## DICHIARAZIONE DI SINTESI

### **1. SINTESI DEL PROCESSO INTEGRATO DEL PIANO GENERALE DEL TRAFFICO URBANO (PGTU) E DELLA VALUTAZIONE AMBIENTALE STRATEGICA (VAS)**

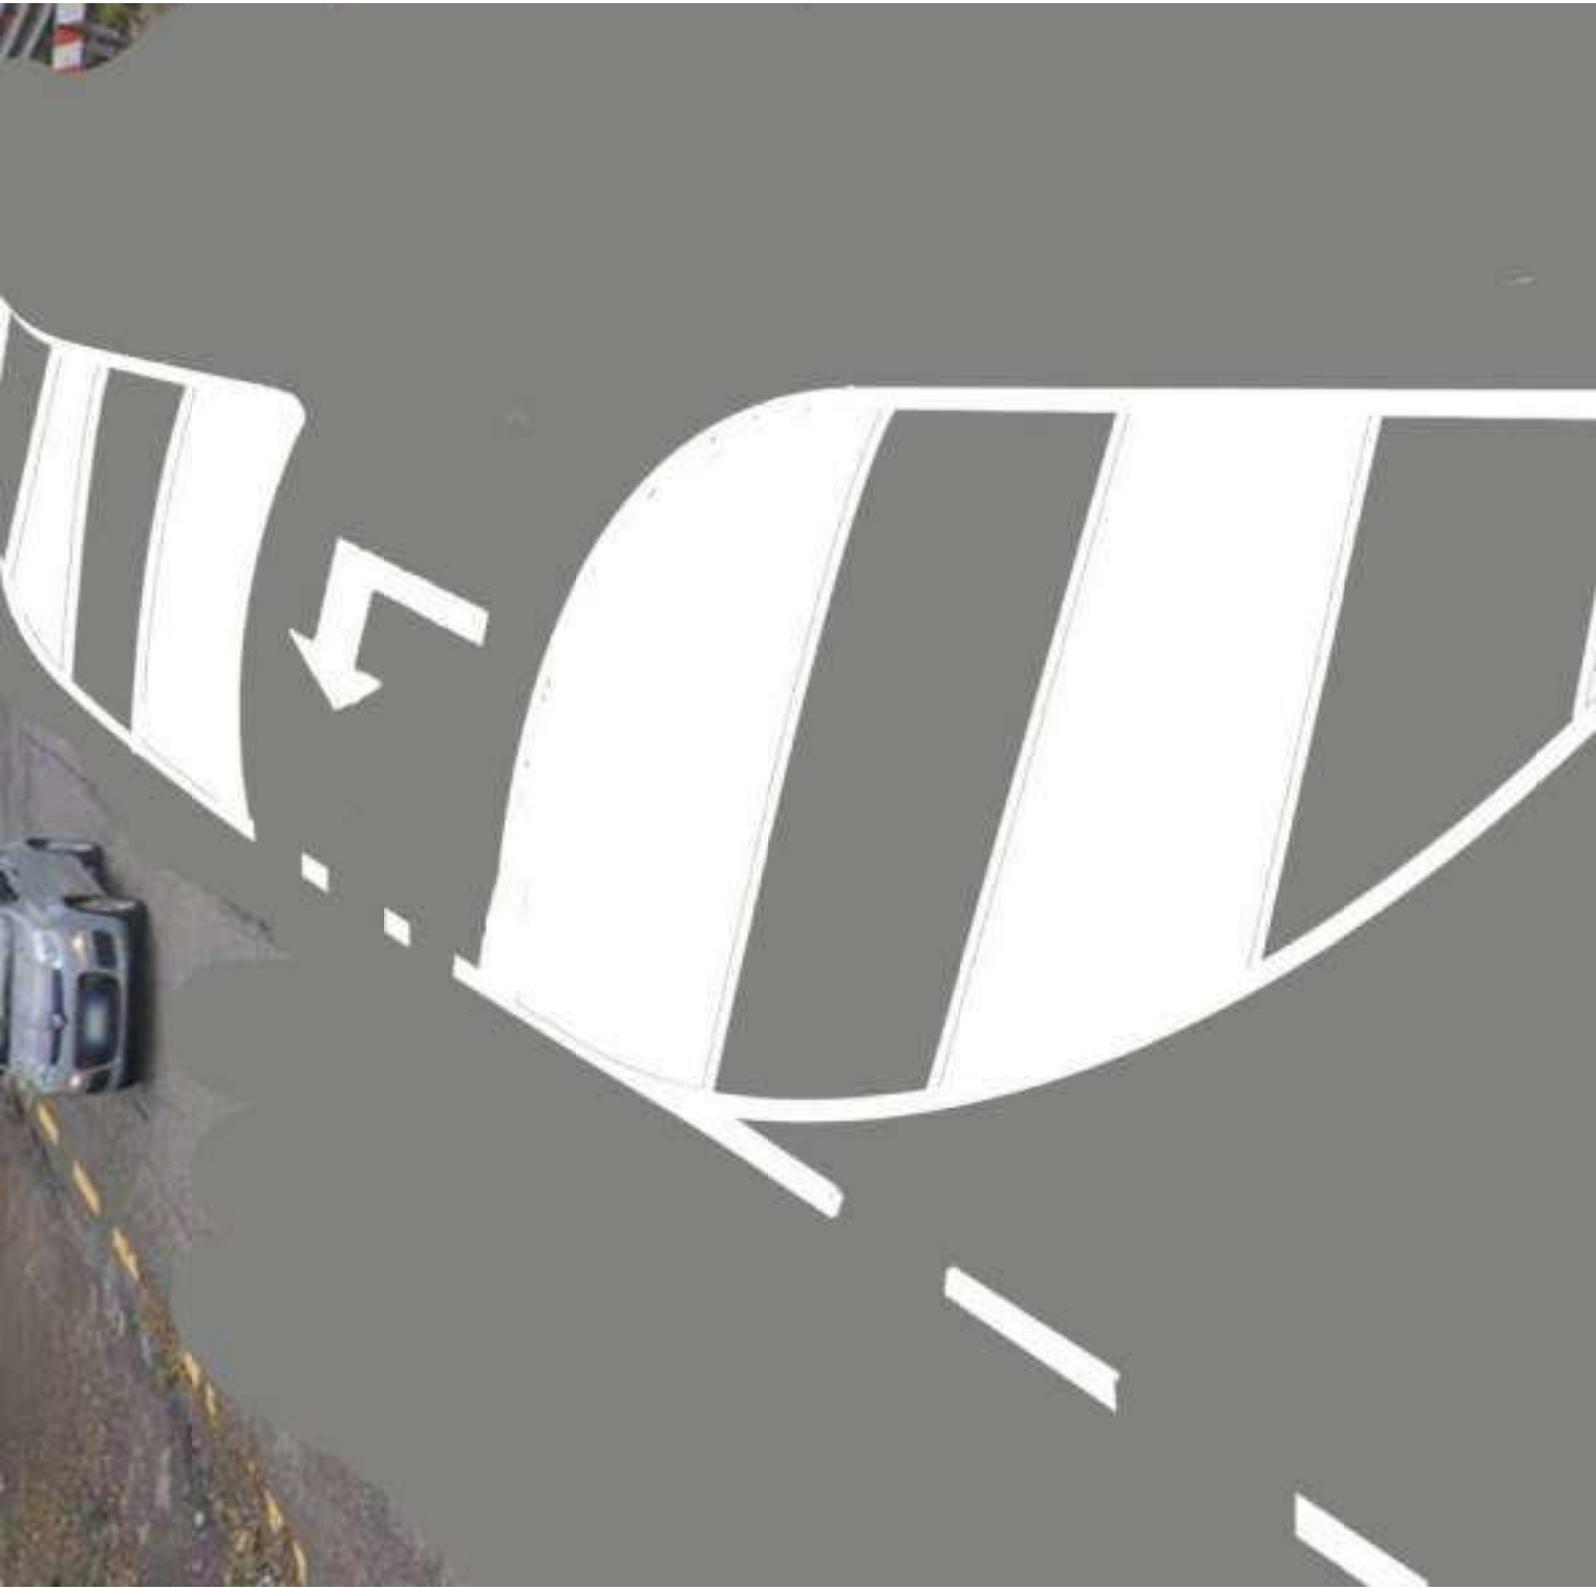
riguardo i Lavori in corso in Via Oltecolle:

I residenti in Via Romualdo Caprani chiedono

Allego foto esplicativa della modifica richiesta

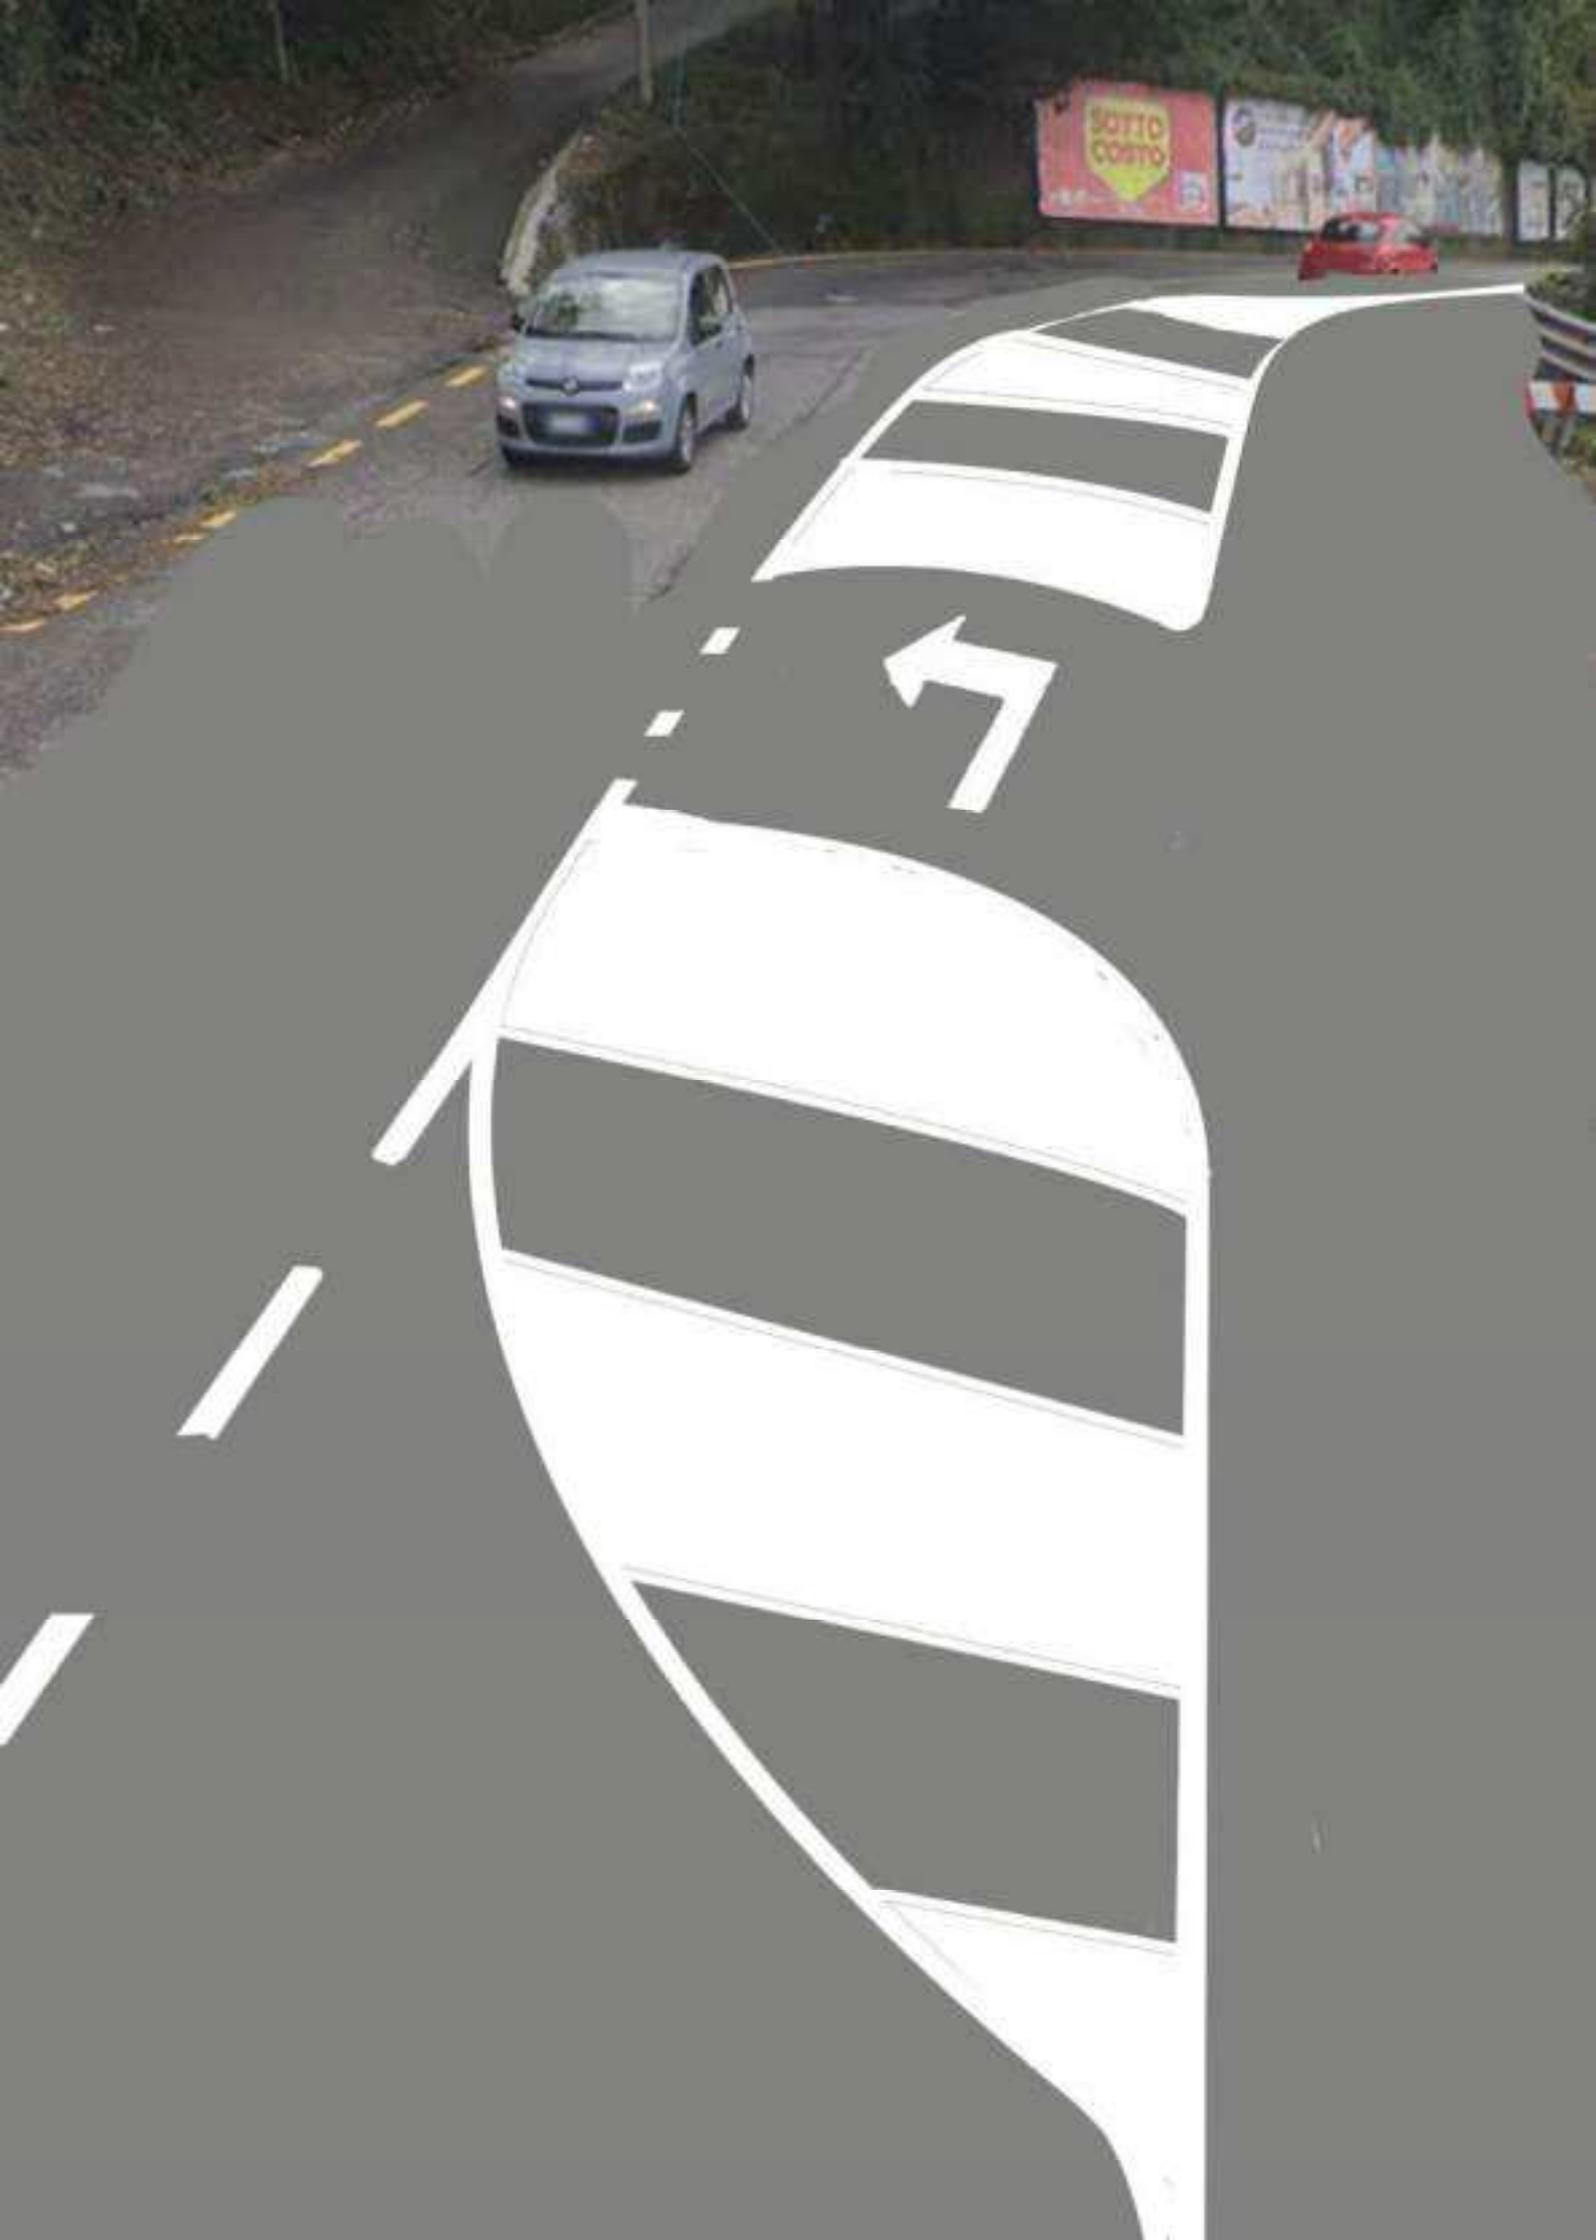
riguardo i Lavori in corso in Via Oltrecolle:

I residenti in Via Romualdo Caprani chiedono

Allego foto esplicativa della modifica richiesta
